改善箇所説明図

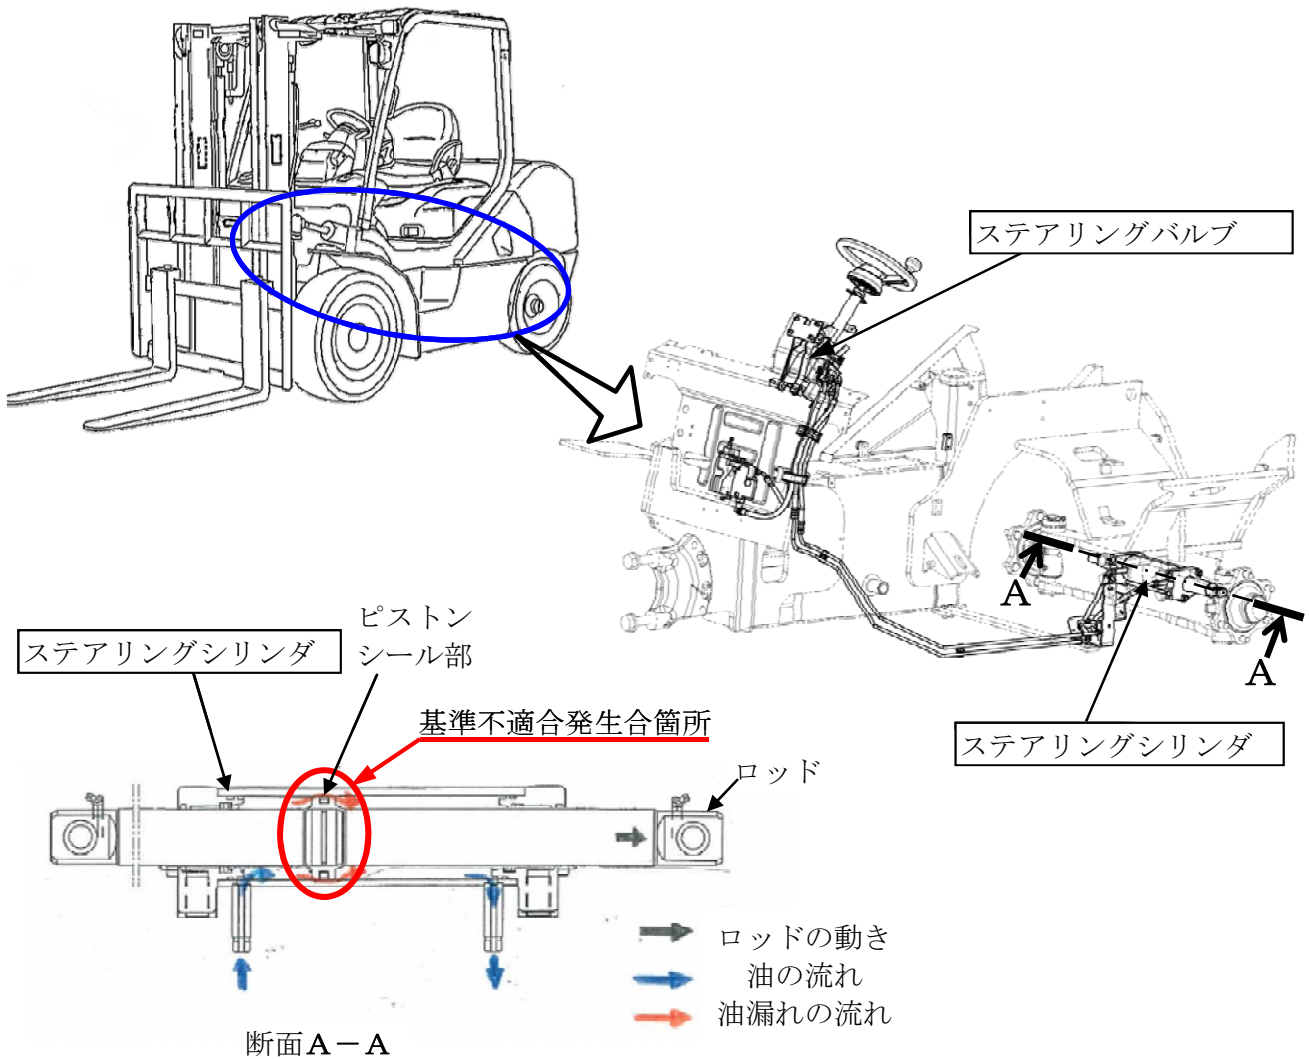
注: は交換部品を示す。

フォークリフトのかじ取装置において、ステアリングシリンダ内部に備えられているピストンシールの強度が不足しているため、当該シールが早期に摩耗する場合があります。そのため、そのままの状態で使用を続けると、ステアリングシリンダ内部でオイルが漏れ、最悪の場合かじ取操作ができなくなるおそれがある。

改善措置の内容：
全車両、ステアリングシリンダ及びステアリングバルブを対策品に交換する。

識別: かじ取りシリンダに赤色ペイントを塗布する。

赤色ペイントを塗布
